Revisión y Aprobación del Plan de Inversiones en Transmisión para el Área de Demanda 5

Período 2025-2029

Lima, febrero 2024

Resumen Ejecutivo

97. Elementos en la SET Carhuamayo

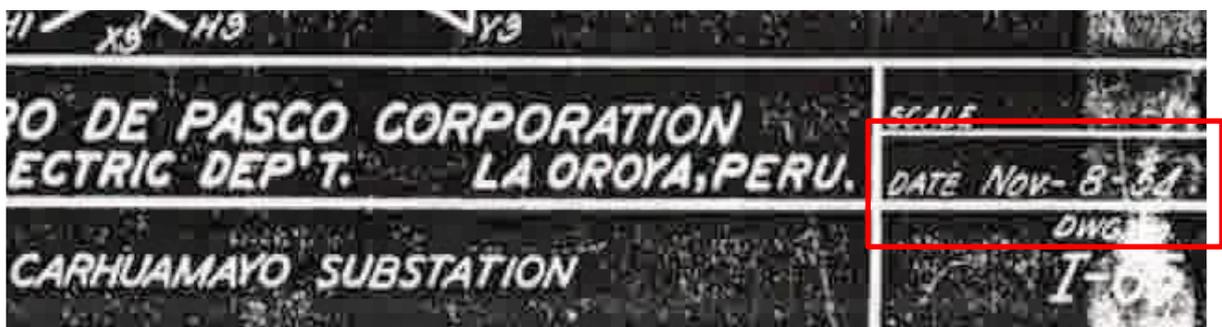
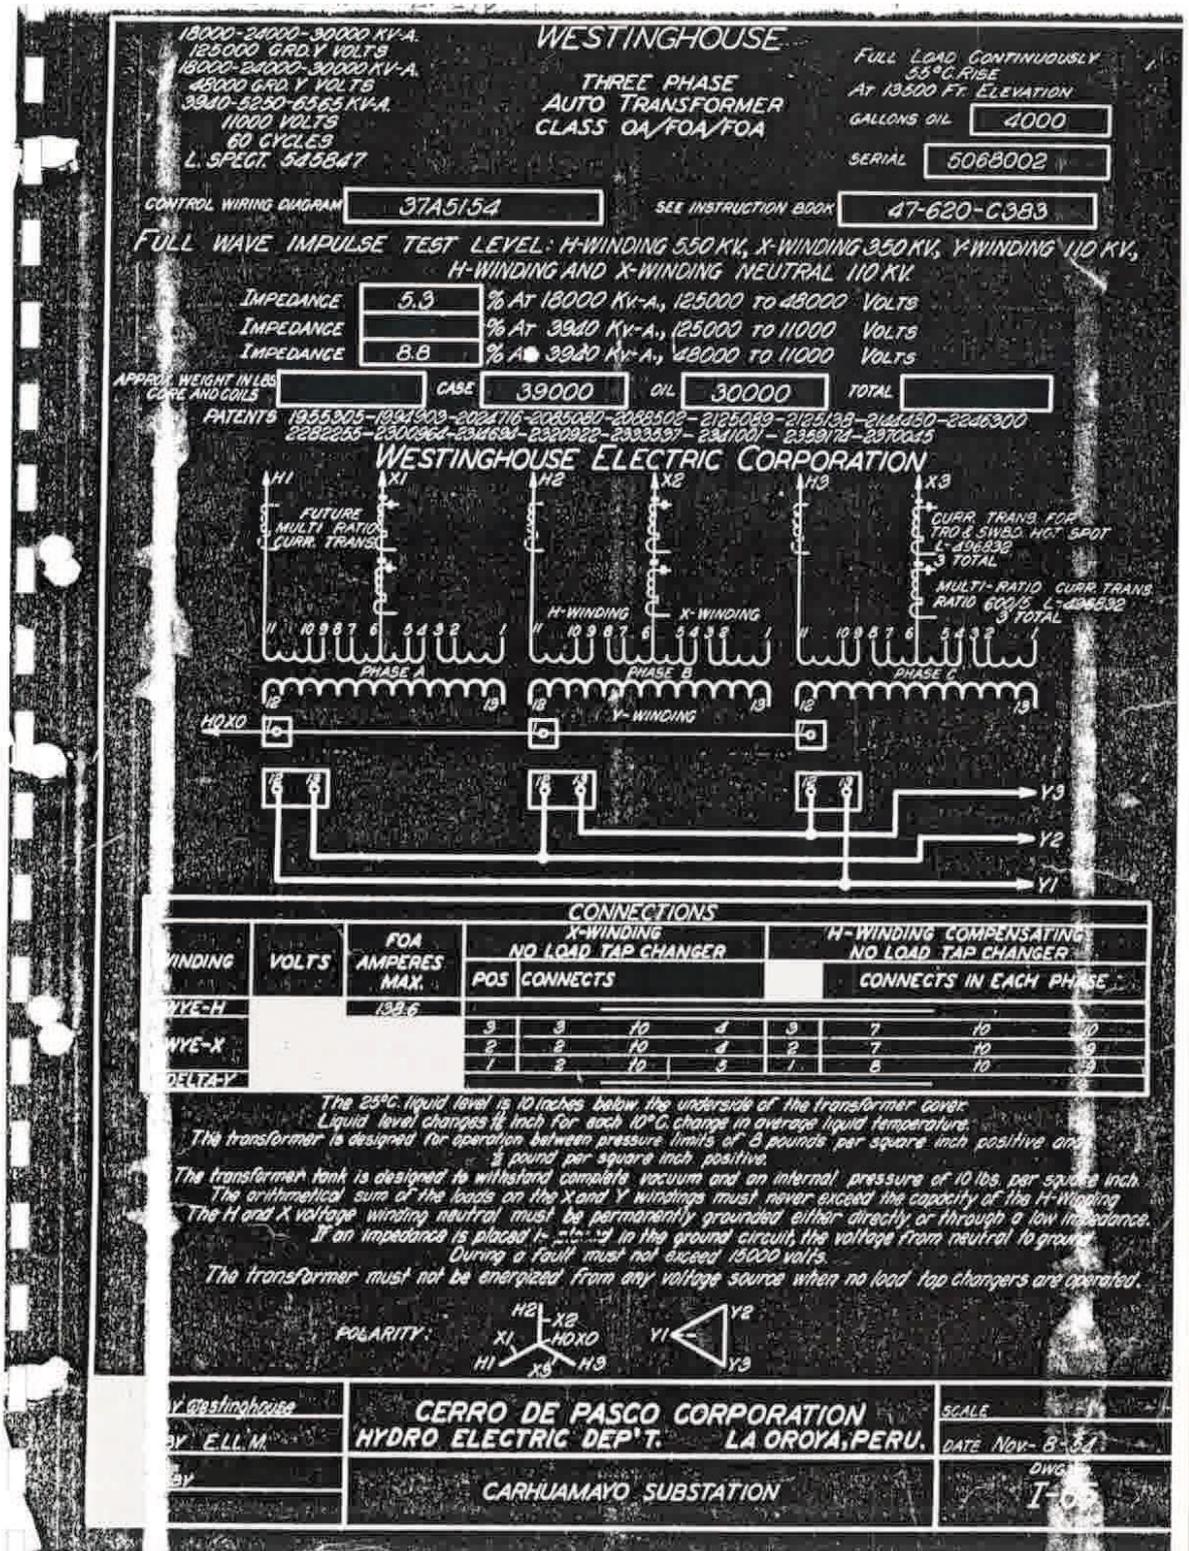
STATKRAFT solicita el reconocimiento del transformador de potencia de 30 MVA instalada en la SET CARHUAMAYO cuya fecha de instalación fue el año 1954, y de la línea L-6525 de 138 kV. Al respecto, dado que se trata de instalaciones con más de 50 años de antigüedad STATKRAFT debe aclarar si la solicitud i) se basa en el reconocimiento de las instalaciones existentes o ii) solicita el reemplazo de estas instalaciones.

- Si solicita el reconocimiento de instalaciones existentes, STATKRAFT debe indicar el marco legal por la cual en el proceso del Plan de Inversiones se debe analizar el reconocimiento de elementos instalados anteriores a la Ley N° 28832, el cual tenía otro marco normativo aplicables.
- De otro lado, si lo que solicita es el reemplazo de las instalaciones existentes, STATKRAFT debe enviar la documentación que sustente la antigüedad del equipo, adicionalmente, aclarar si por medio de esta subestación se conecta demanda regulada y demanda libre o solo demanda libre. Adicionalmente, respecto a la capacidad del transformador se debe evaluar la demanda actual y futura, con la finalidad de sugerir una capacidad de transformador que contribuya a alimentar las futuras demandas en la zona.
